Mission régionale d'autorité environnementale
Grand Est

**Avis délibéré sur le projet d'exploitation
du parc éolien des Champeaux
sur le territoire des communes de Nesle-la-Reposte et Les
Essarts-le-Vicomte (51)
porté par la Société d'exploitation du Parc Éolien des Champeaux**

n°MRAe 2022APGE126

| Objet de la demande | Demande d'autorisation environnementale de construire et d'exploiter un parc éolien de 6 aérogénérateurs et 3 postes de livraison. |

Figure 2 : enjeux sur les chauves-souris directement corrélés à la proximité de secteurs boisés (carte source dossier)

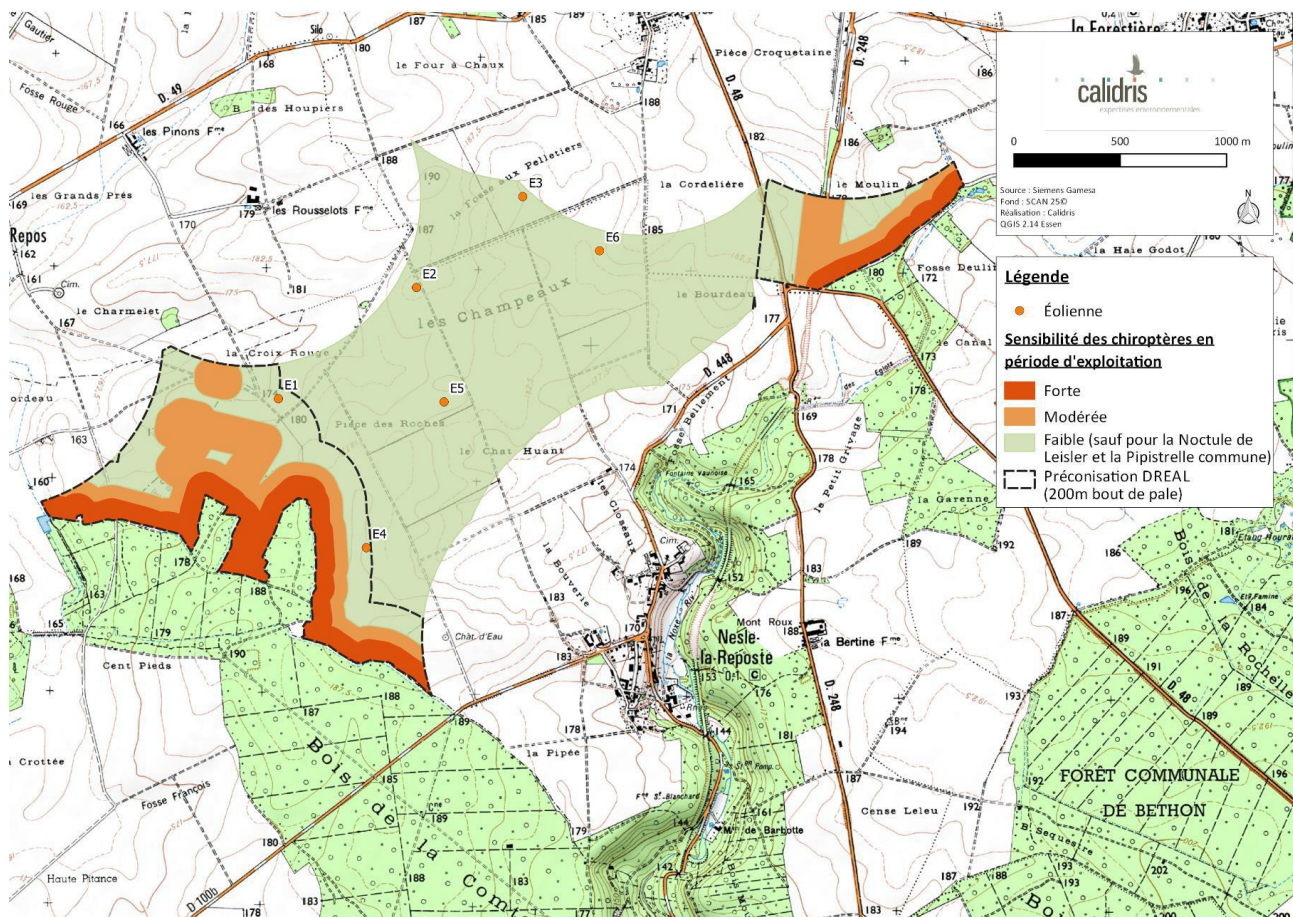
Les enjeux potentiels relatifs aux oiseaux (avifaune) et aux chauves-souris sont plus directement liés à la proximité des zones boisées. À ce titre, la proximité de bois au sud de la ZIP (bois de la Comtesse) constitue un facteur favorisant, d'autant que l'extrémité des pales des éoliennes E1 et E4 est située respectivement à 170 m et 177 m, de la lisière du bois. Au-delà de la non-conformité aux préconisations de la DREAL Grand Est, du schéma régional de l'éolien Champagne-Ardenne ou des lignes directrices Eurobats du Programme des Nations Unies pour l'Environnement, cette faible distance constitue un facteur de sensibilité accrue pour l'avifaune et les chauves-souris nécessitant une analyse plus fine (voir points suivants).

L'Ae recommande au pétitionnaire de proposer pour ses éoliennes E1 et E4, une implantation à plus de 200 m (bout de pales) de toutes lisières boisées ou haies et le respect d'une garde au sol supérieure à 30 mètres ;

A contrario, le déplacement des éoliennes E1 et E4 n'est pas envisagé par le pétitionnaire, alors même que la sensibilité de ces positions est confirmée par les suivis.

L'Ae confirme sa recommandation d'éloigner les éoliennes E1 et E4 de façon à respecter à minima la distance de 200 mètres (bout de pales) des lisières de bois.

Figure 3 : axe de migration dans le périmètre éloigné (à partir des données LPO et SRE CA)

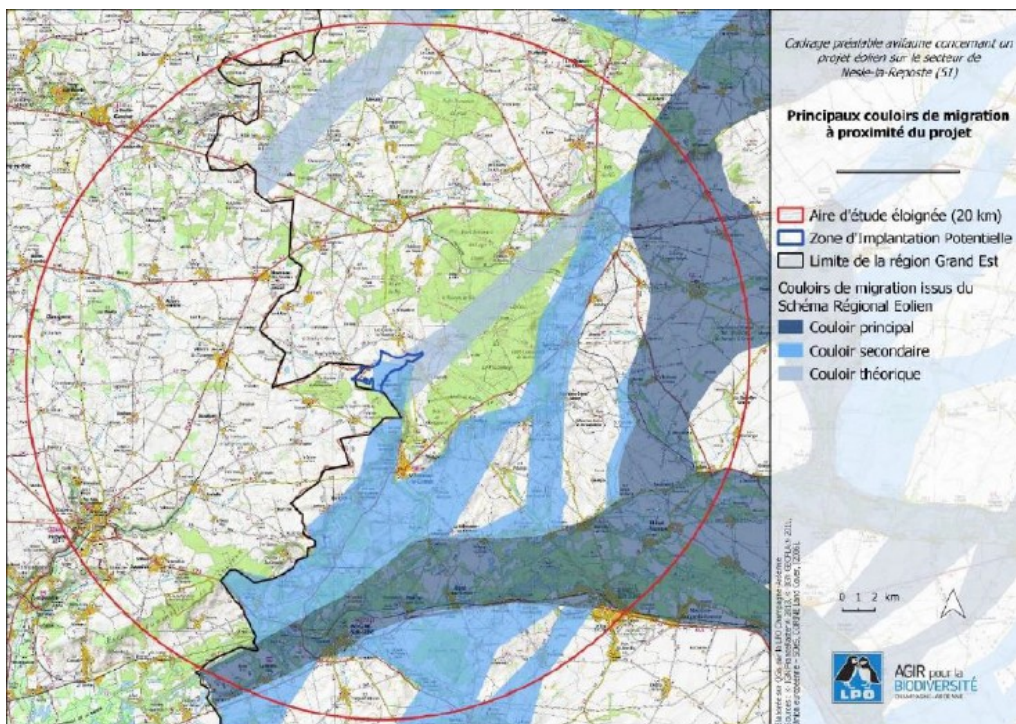
Au regard de ces constats, il n'est pas prévu de mesure spécifique liée à l'avifaune, si ce n'est de réduire l'attractivité des plateformes à la base des éoliennes en évitant l'implantation de haies ou des parterres fleuris et de mettre en œuvre toutes les mesures d'évitement-réduction classiques en phases travaux dont l'exclusion des travaux en phase printanière et la supervision par un écologue. Les 2 lignes d'éoliennes sont par ailleurs situées parallèlement à l'axe potentiel de migration, ce qui devrait en minimiser les impacts.

L'Ae n'a pas de remarques particulières sous réserve que les suivis post-implantation confortent cette analyse.

Figure 6 : Diagramme d'encerclement de la commune de Les Essarts le Vicomte (source dossier)

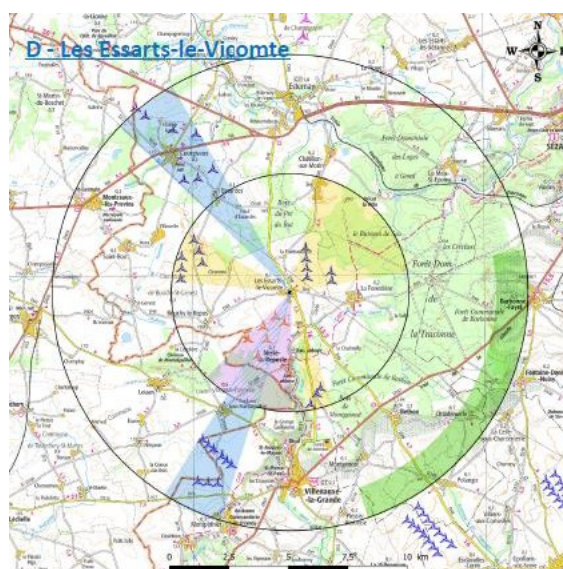
Les diagrammes d'encerclement montrent pour certaines communes des angles de « respiration » de l'ordre de 80° (cas de Nesle et les Essarts notamment) loin du cas idéal de plus de 120 à 160°. Si ce critère n'est pas déprécié par ce nouveau projet, le critère d'occupation de l'horizon est en revanche affecté et se rapproche du seuil critique de 50 % d'occupation de l'horizon.

L'Ae considère que, même si les seuils de non acceptabilité du SRE ne sont pas atteints, certaines communes du plateau méritent une attention particulière car elles ne bénéficient pas de l'effet d'écran lié au relief ou aux boisements. À ce titre, le pétitionnaire prévoit une mesure de réduction portant sur la plantation d'arbres en « fond de jardin » et le long de la route départementale pour atténuer la visibilité. **L'Ae salue cette mesure mais souligne que l'effet visuel ne sera pas obtenu avant une très longue période liée à la pousse des arbres.**

L'Ae recommande de s'assurer que la campagne de plantation sera suffisamment dimensionnée pour couvrir l'ensemble des demandes de voisinage, et de prévoir un cahier des charges proposant un choix d'espèces bien adaptées au contexte local dans ses perspectives liées au changement climatique.

Figure 7: zone d'influence visuelle lié au projet.pour des éoliennes de 180 mètres

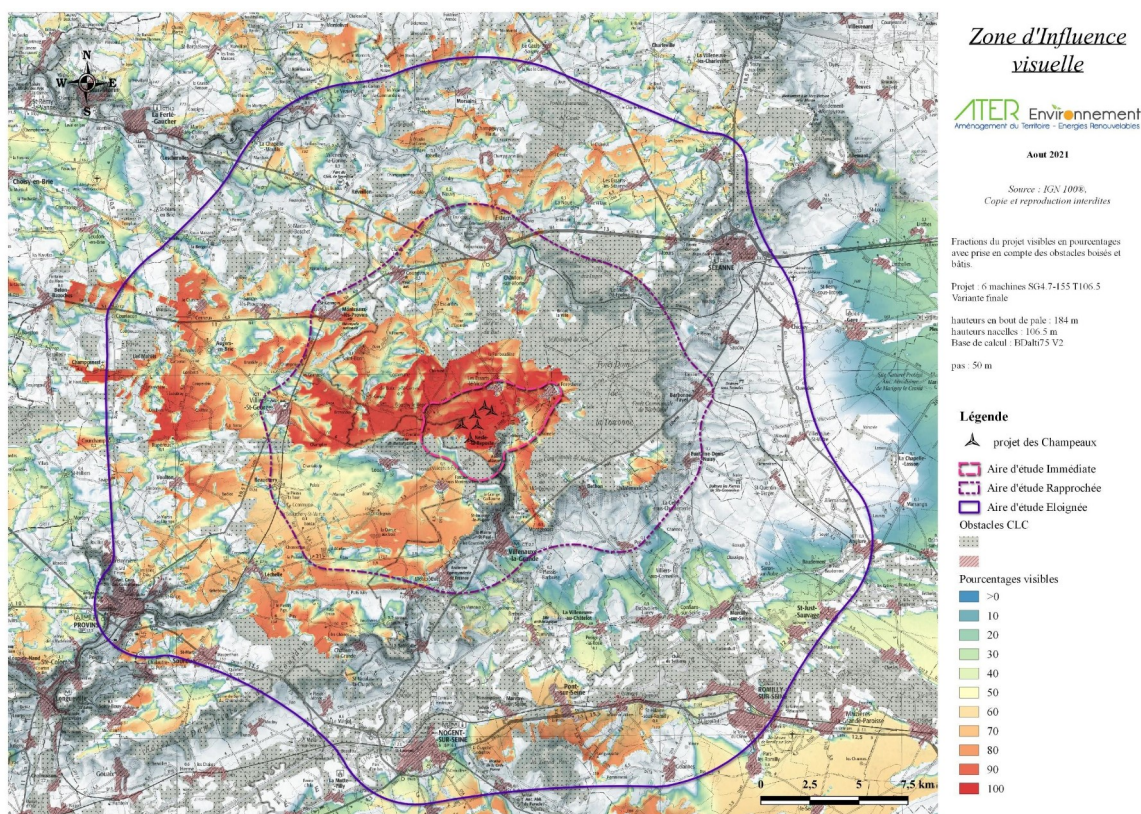
L'Ae considère que compte tenu de la covisibilité qui reste encore partielle, l'analyse doit encore être affinée en caractérisant les effets cumulés avec le parc « chemin pierre » plus en bordure de la cuesta et en confrontant la zones d'influences visuelles de la variante 4 (éoliennes de 180 mètres) avec des zones d'influences visuelles pour des éoliennes de 150 mètres (variante 3 initiale).

L'Ae recommande de compléter le dossier par une analyse des covisibilités cumulées avec le parc « chemin pierre » et de proposer une deuxième carte des zones d'influence visuelle correspondant à des éoliennes de 150 mètres. Elle recommande également de se rapprocher de la mission Coteaux, Maisons et caves de Champagne pour valider la variante qui pourra être retenue.

L'Ae recommande au Préfet de surseoir à l'instruction de ce dossier dans l'attente de l'avis de la mission Coteaux, Maisons et caves de Champagne.
